船橋市立医療センター等建替工事基本設計業務

| 会議名 | 第1回設計会議（契約前打合せ） | Ref No. T007 |

| 会議名 | 第2回設計会議 | Ref No. PJ201432 |

| 会議名 | 第3回設計会議 | Ref No. PJ201432 |

230111_液状化対策範囲案
図上オレンジ部分（植栽地は除きます）

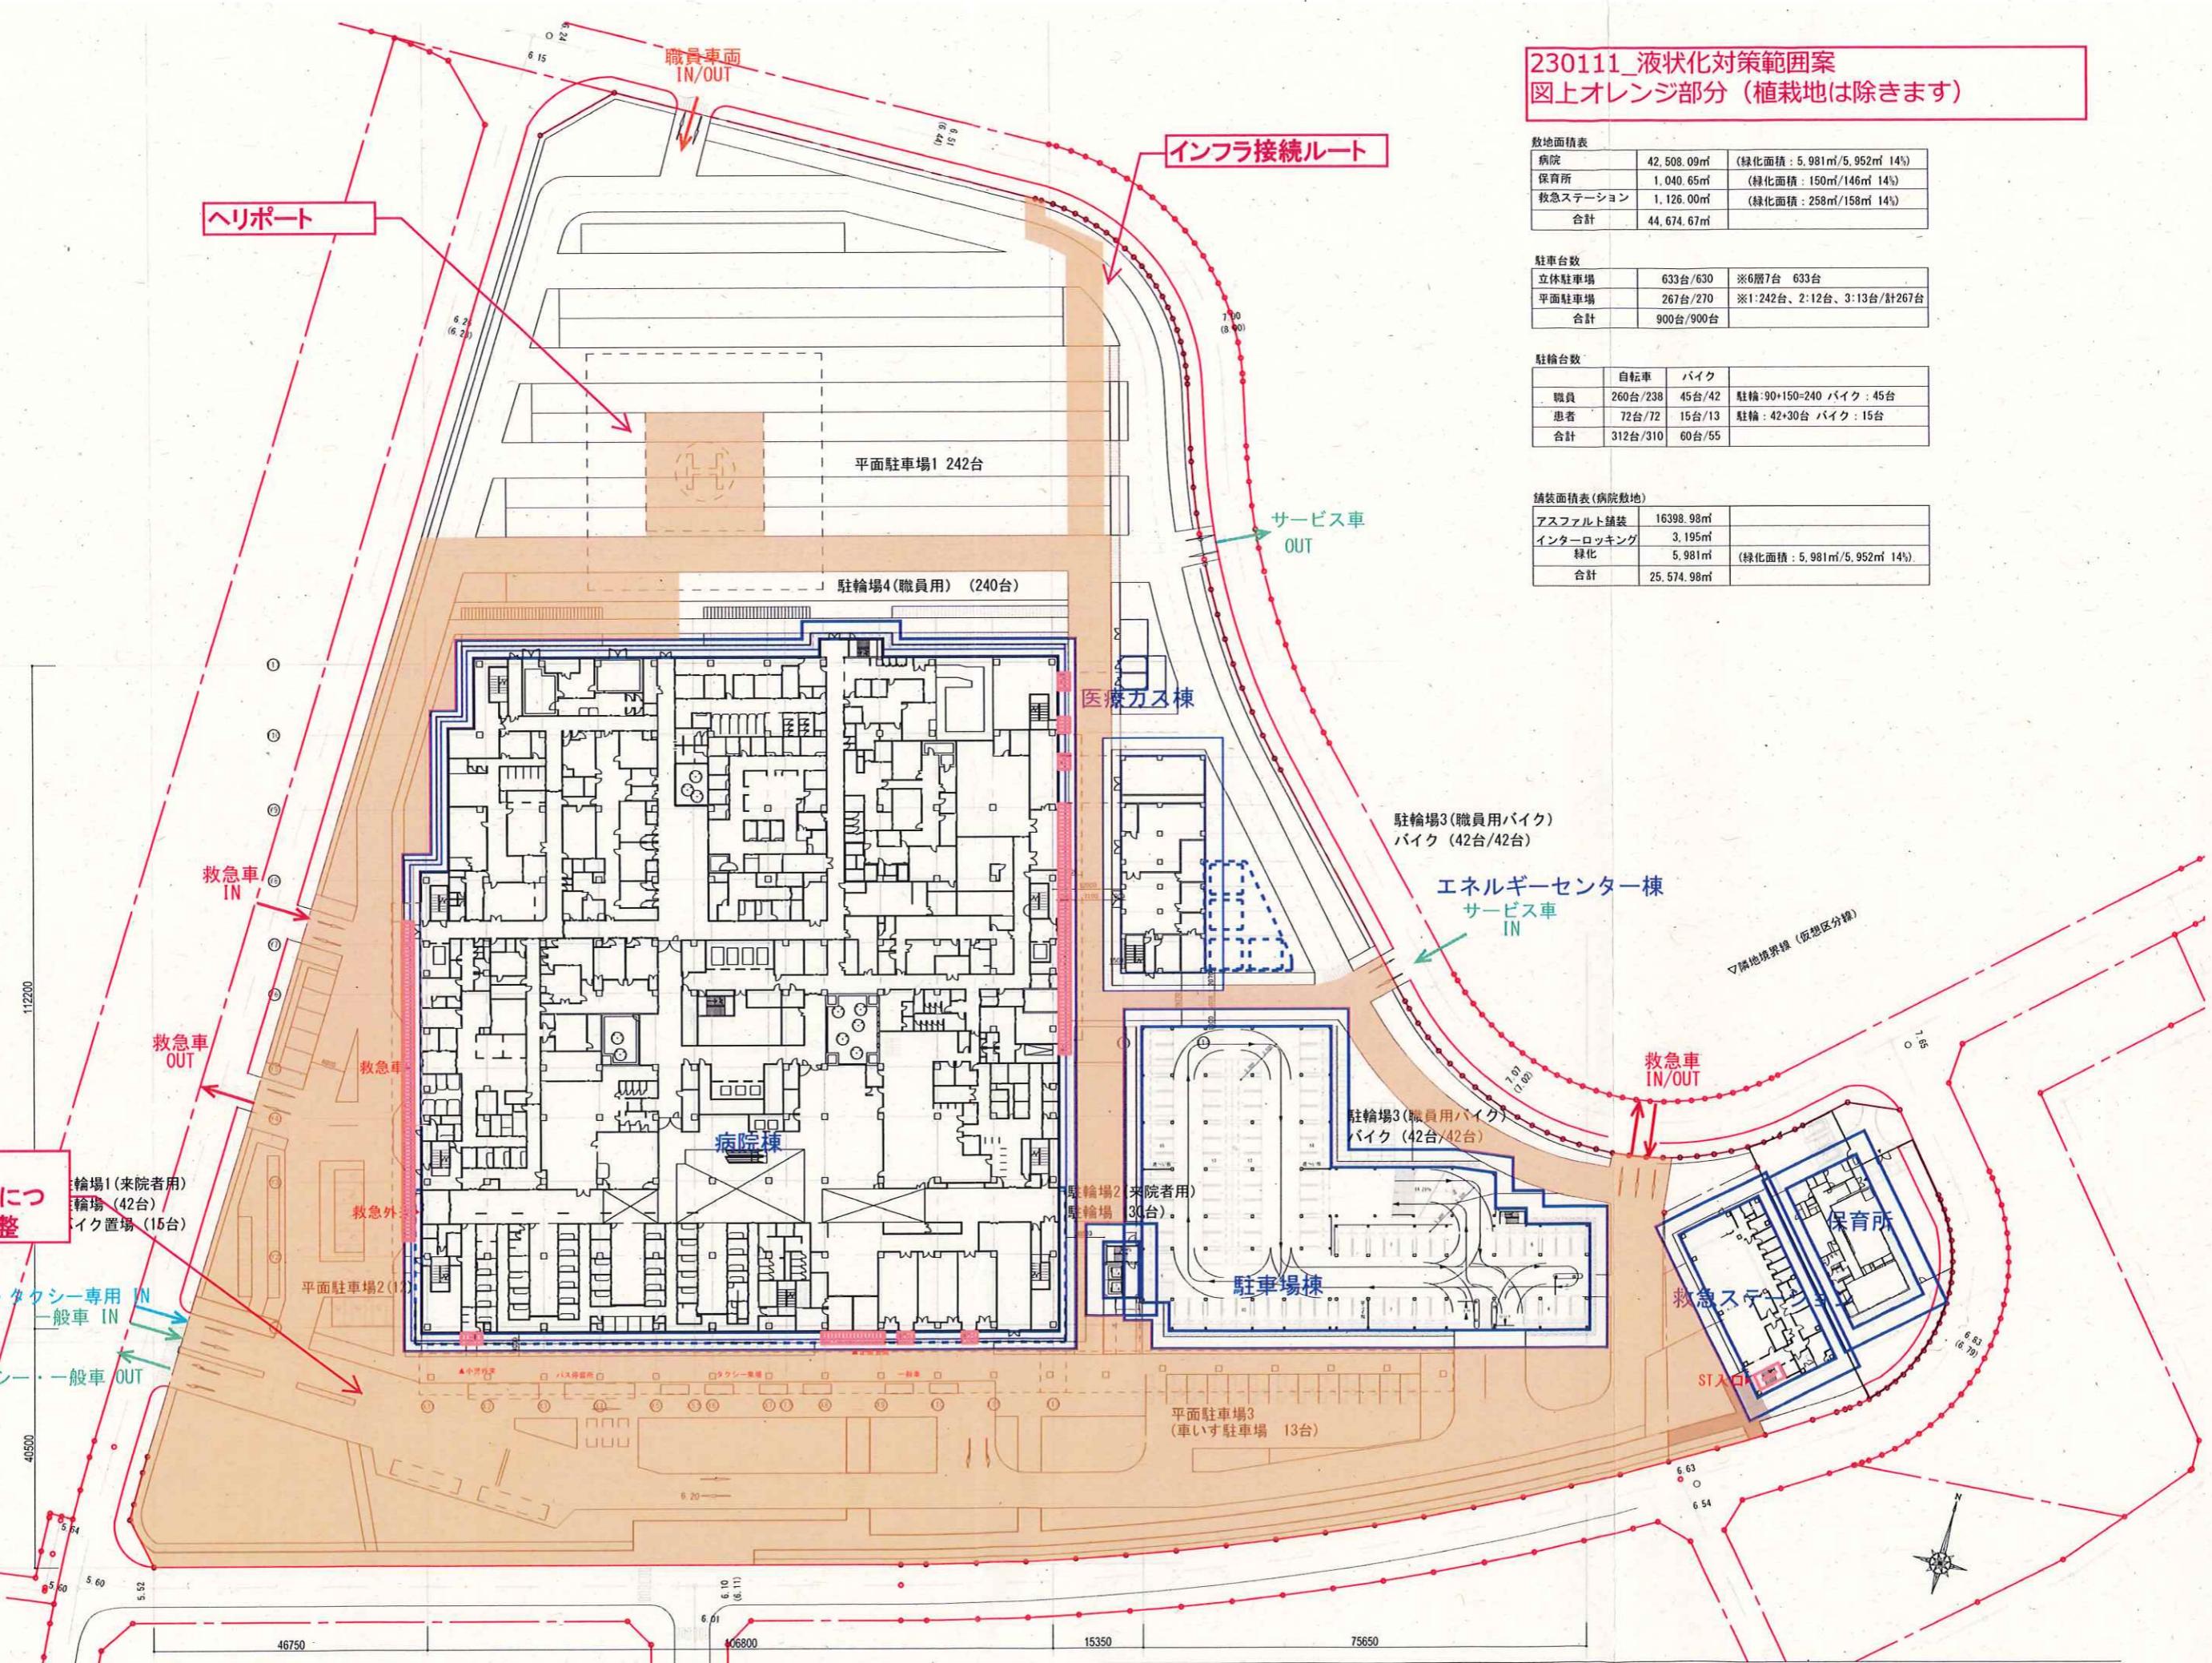
- ・地盤調整の着工は2ヶ月遅れることが分かった。(FC)
⇒設計は設計期間を伸ばさずに2ヶ月を吸収できるように調整する。(NS)
- ・区画整理組合の業務代行者フジタより液状化対策範囲設定の要望があつたため、液状化対策範囲案を作成した。(FC)
- ・救急ステーションからの動線は1ルートのみ確保。立体駐車場の廻りは、他の部分に比べて対策のレベルが低いため、対策を想定してない。給油タンク、液酸素タンク、配管の周りは液状化対策を検討予定。今後BCP計画による災害時にロータリーの使い方などの検討が必要。(NS)
- ・物品・食品の搬入ルートは想定しなくてもよいか。(FC)
⇒震度5程度を想定として、震災後にすぐに通行可能な、建物と道路に段差が生じない緊急ルートを中心に検討している。(NS)
- ・本日提出した液状化対策範囲案で進める。(FC)

| 番号 | 議事（発言者） | 対応者 | 期限 |
|---|---------|-----|----|
| ・液状化対策範囲にはインフラ埋設部、将来の増築も考慮して変更した。(NS) | | | |

図-2 造成エリア分けと必要覆土量

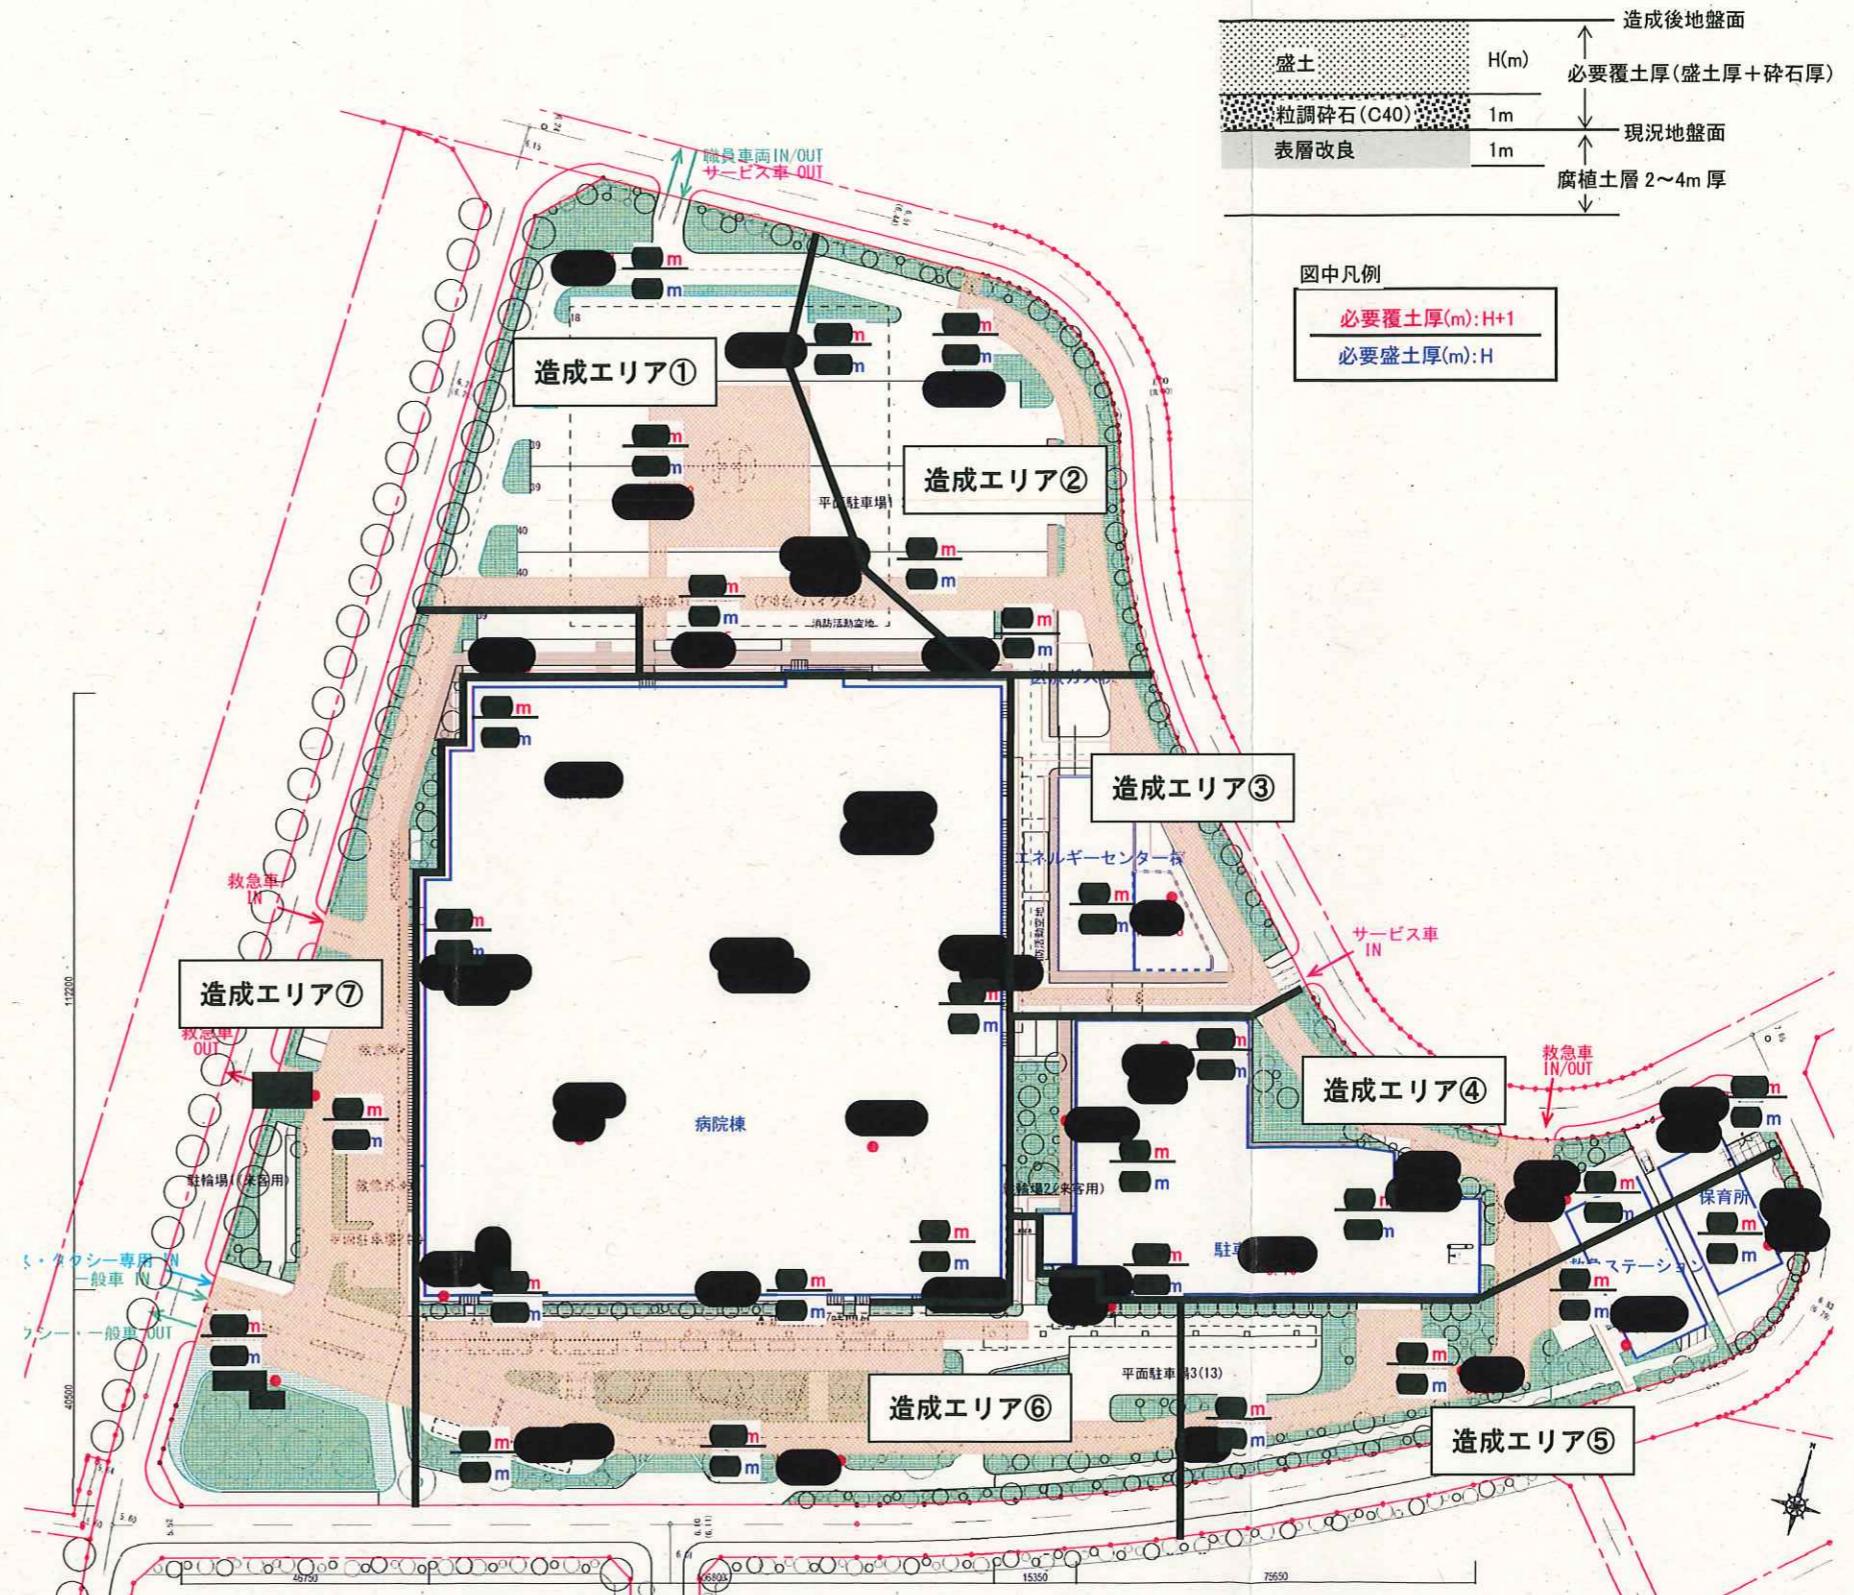
外構部にある各ボーリング地点の圧密沈下量より必要覆土厚を算定した結果を図-2に示す。同図中の造成エリア

図-3 地盤改良のエリア分けと改良仕様

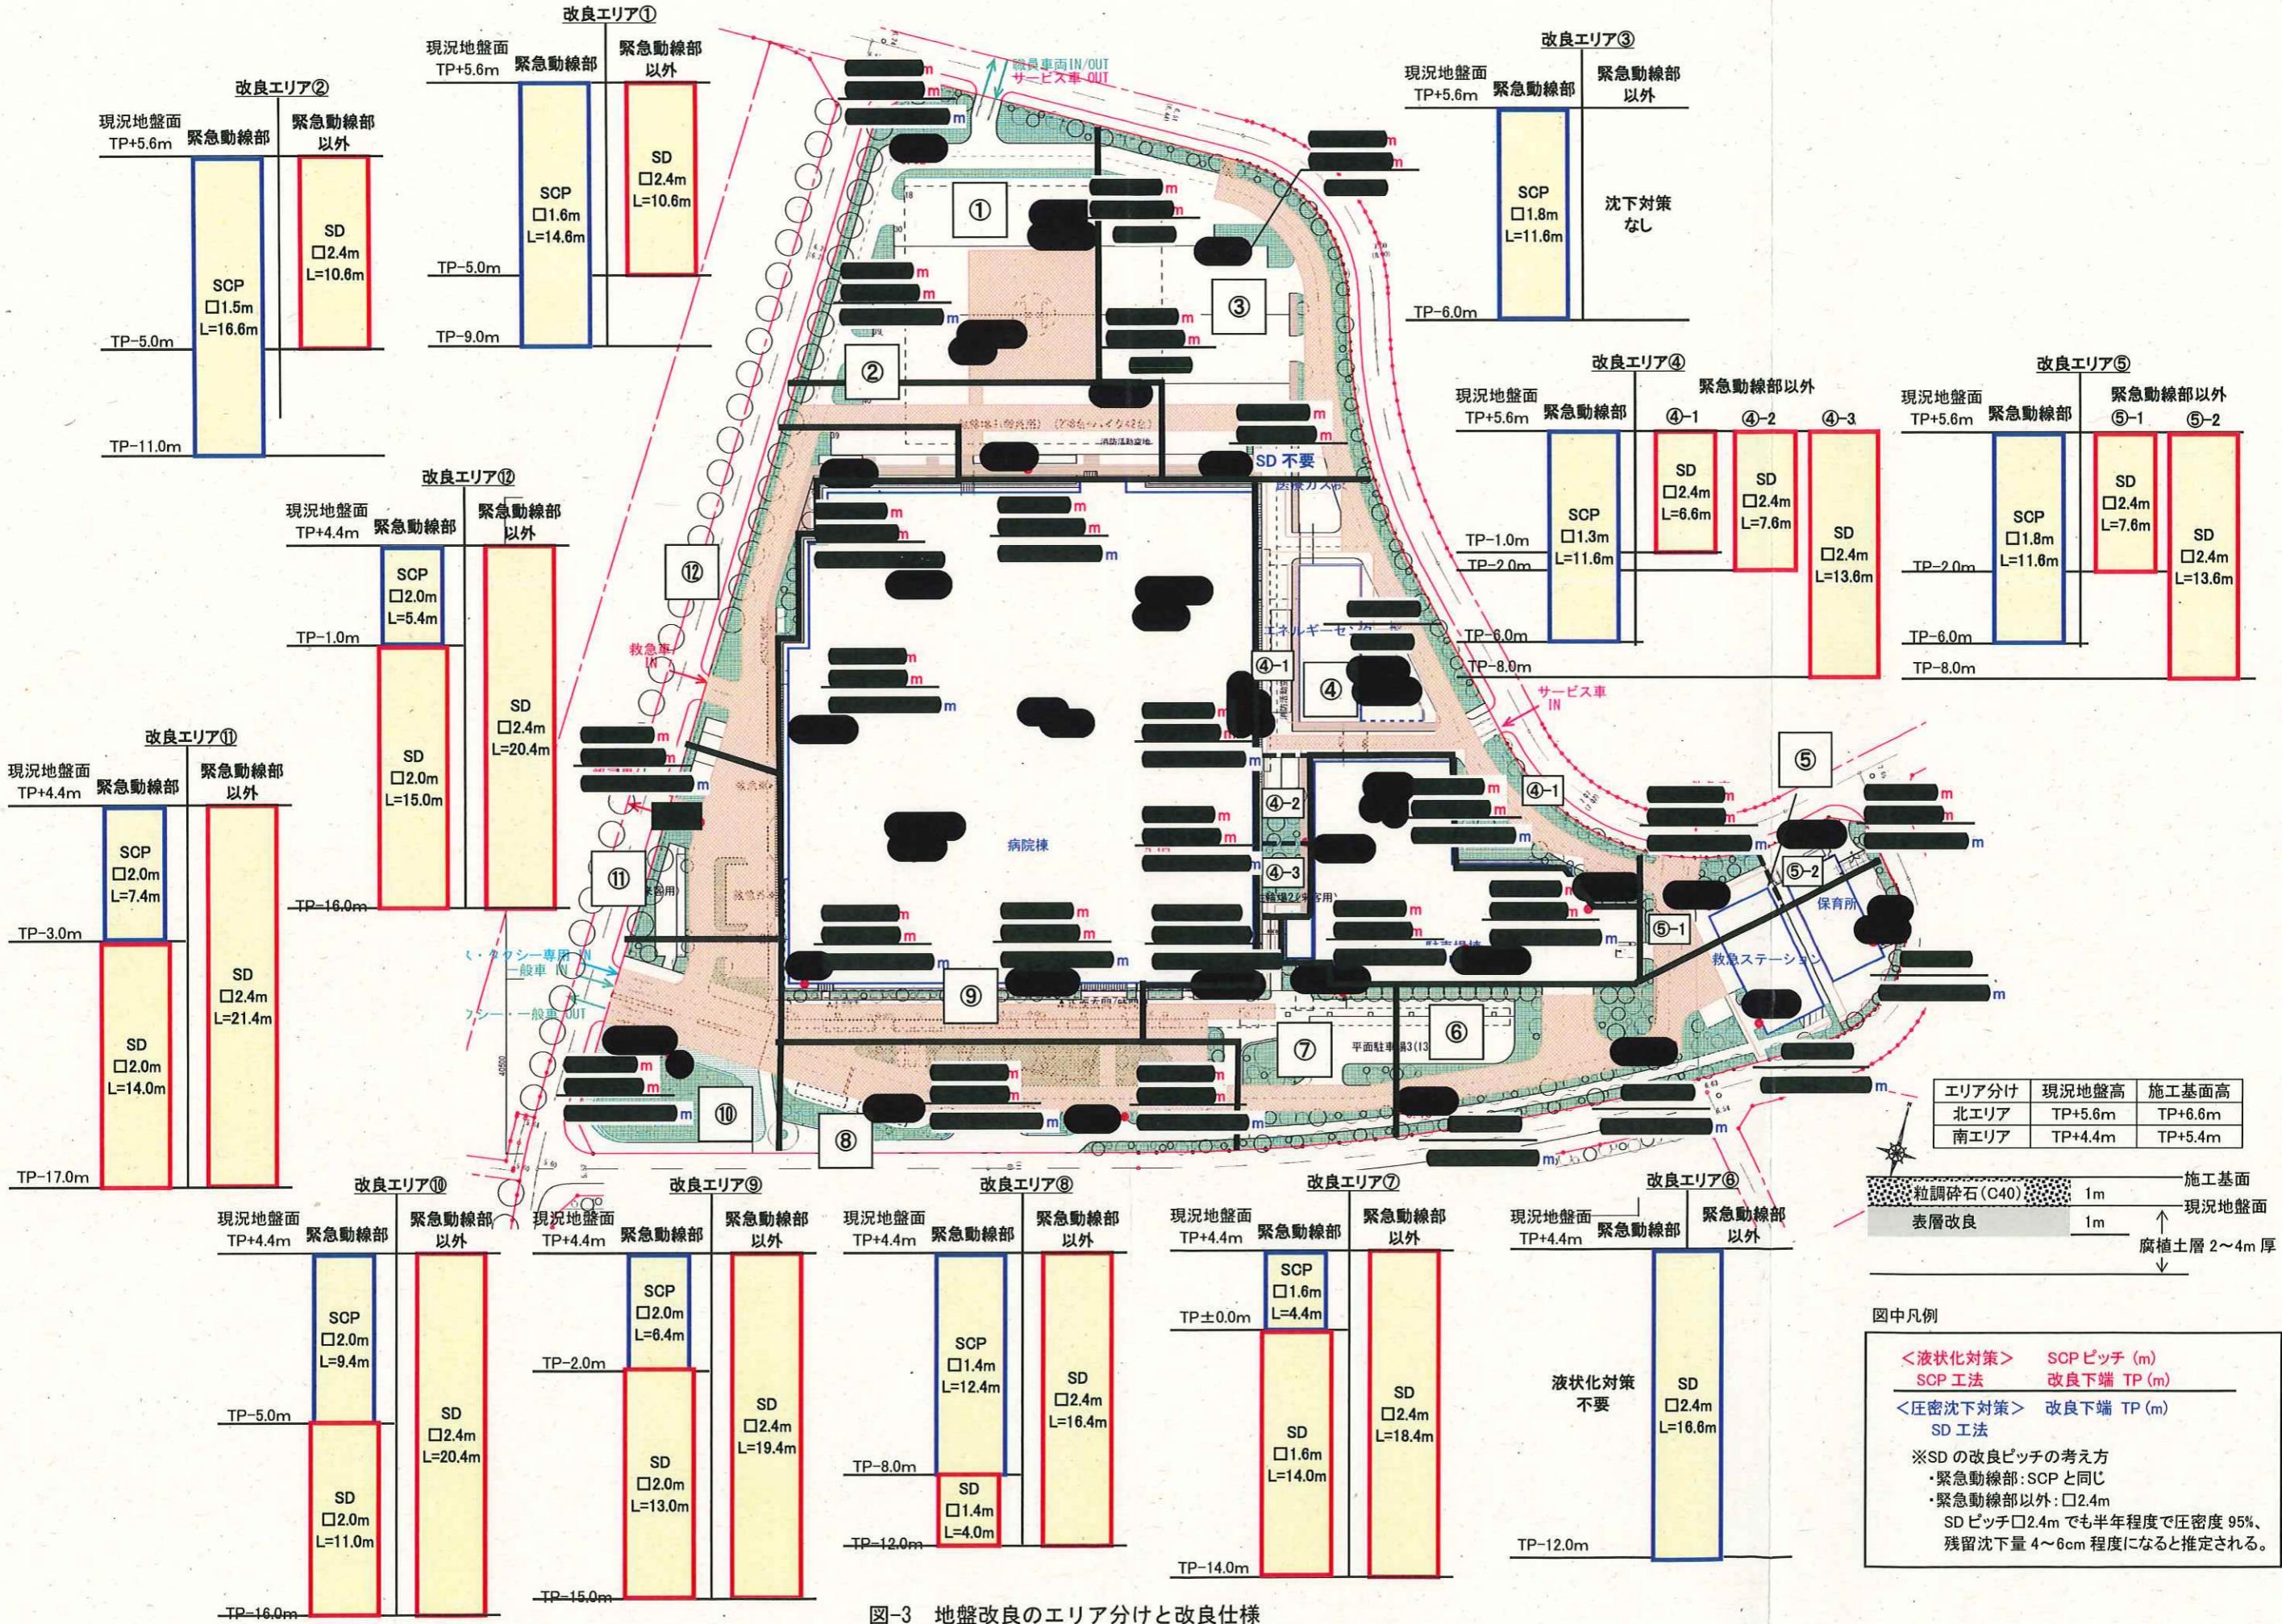
なお、地盤改良の条件として緊急動線部（図中オレンジ色ハッチング部）は圧密および液状化対策、緊急動線部以外は圧密対策（液状化対策不要）が要求されており、各エリアともそれぞれの改良仕様を示している。

表層の腐植土層については圧密促進工法による地盤改良を施しても 2 次圧密による沈下が懸念される。地盤調査の結果より当該敷地の腐植土層では、共用開始後～10 年程度の間に 5～10cm の 2 次圧密沈下の発生が想定される。そのため、将来的に道路面や建物と外構の境界部に段差等の不具合が生じる可能性があり、補修等の維持管理が必要となるものと考えられる。
